RINGAS OVA SRL / modifica non sostanziale dell'Autorizzazione Unica DDVA4 - 24 - 2025 per la riconversione dell'impianto di biogas esistente di Ringas Ova situato in Frazione Ova di Castelnuovo Scrivia (AL) in impianto a biometano con capacità produttiva di 600 Sm³/h.

RELAZIONE TECNICA

Figura 7

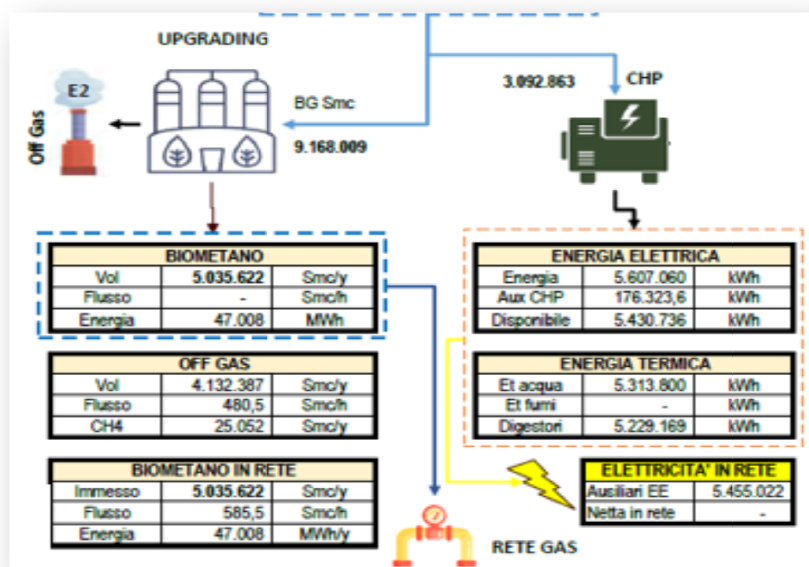
Commento [GG1]: X Erika dati di input materia prima

Il gestore dichiara di **produrre**:

Energia termica $E_t=5.313.800$ kWh/y

Energia elettrica $E=5.455.022$ kWh/y (al netto del consumo AUX CHP)

1. **Manca tabella dei consumi di Energia Termica ed Elettrica** da confrontare con la relativa produzione.
2. Il gestore dovrebbe valutare il **recupero** di energia termica anche dai fumi caldi.
